**Relatório de Fiscalização 155/2024**

**RELATÓRIO DE FISCALIZAÇÃO TÉCNICA DOS SISTEMAS DE ÁGUA E ESGOTO DO MUNICÍPIO DE  
São José do Rio Pardo**PRESTADOR: **SAERP****Verificação de Não Conformidades**Americana, **Junho de 2024****1. IDENTIFICAÇÃO DO MUNICÍPIO E PRESTADOR****1.1 MUNICÍPIO**Prefeitura Municipal de **São José do Rio Pardo**

Em **26/06/2024** foram realizadas inspeções de campo nos subsistemas de **água** para verificação de Não Conformidades, conforme Resolução ARES-PCJ nº 48 de 28/02/2014.

**Foto 1** - Inexistência de telas de proteção nas aberturas do Reservatório São domingos 2 em São José do Rio Pardo

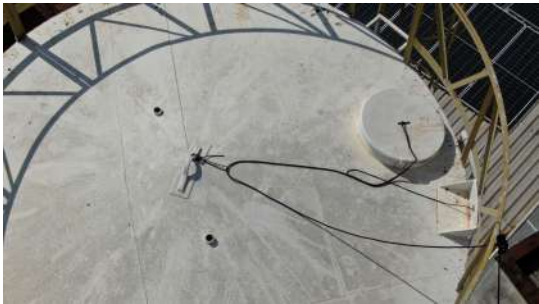
**[RES-6.9] - Inexistência de telas de proteção contra entrada de insetos e pequenos animais nas tubulações de ventilação**

Colocar tela de proteção nas aberturas na estrutura do reservatório

**Foto 1** - Ausência de telas de proteção nas aberturas na estrutura do Reservatório São Roque 1 em São José do Rio Pardo

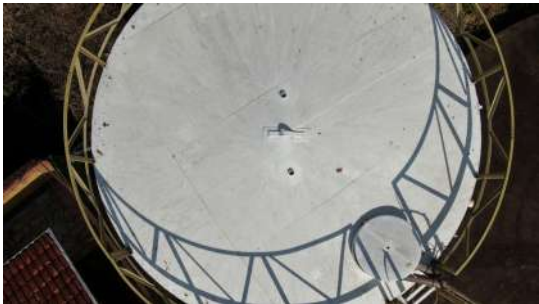
Colocar telas de proteção em todas as aberturas na estrutura do reservatório

**Foto 1** - Vazamento no registro da ETA Santo Antônio em São José do Rio Pardo

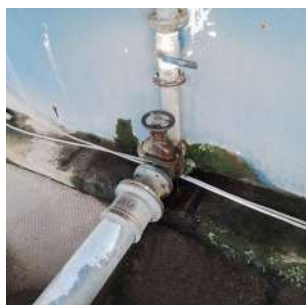
| [ETA-5.13] Observações                                                   | Sanar vazamentos das bombas e das paredes dos decantadores e filtros. No caso de água de lubrificação das gaxetas, drenar para local em que não acumule água. |
